工程指示 / 要求簡箋(E.I.)

工程指示編號：EI / 0151 / 19

工程名稱：觀塘裕民坊

工程項目：幕牆 趟門拆圖問題回覆(2019.1.22 問題)

名稱	趟門玉拉手連幹放樣圖	制圖	謝永林	2019.01.05	修改
材料	X85657	復核	謝永林	2019.01.20	日期
顏色	EC-DG-S332054 (3塗)	批准			圖號 SD-FY-01

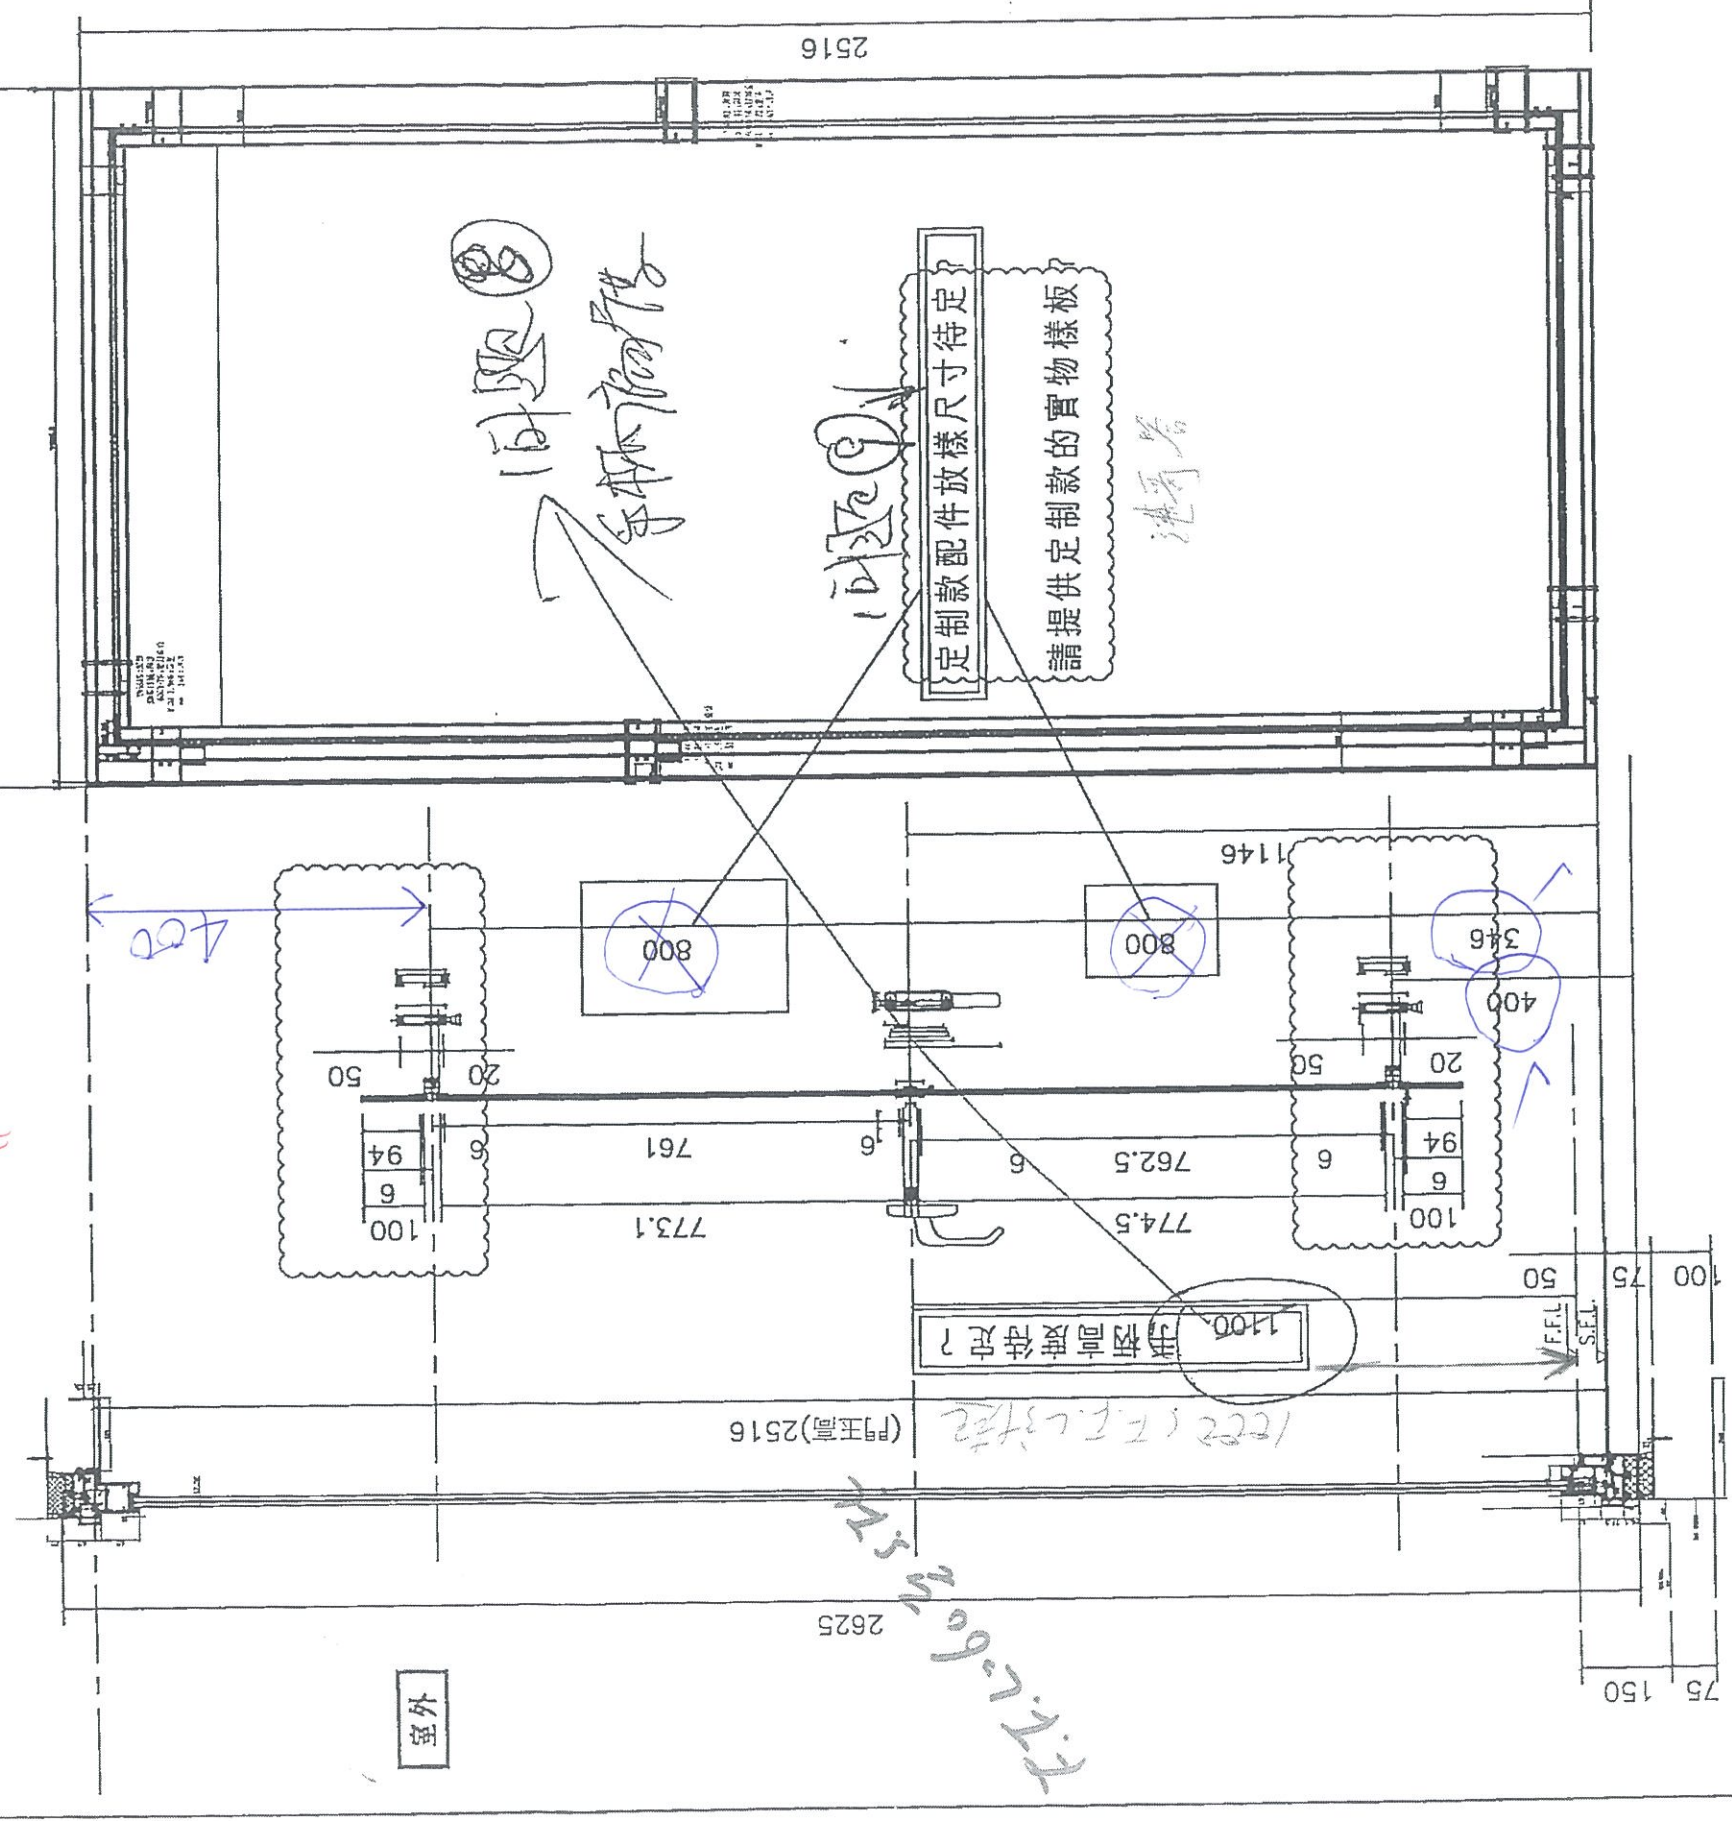
回覆有關 2019.1.22 趟門拆圖問題，①#8問題回覆修改
B版：附上湛哥回覆問題#4,9,10(連 CAD 檔)；③ 趟門底擋近隔天趟門邊要加封條。
原版：1) #1-3 再回覆(只影響 T1CW/G-1)
 謝謝！

左開門玉高度(2516)用
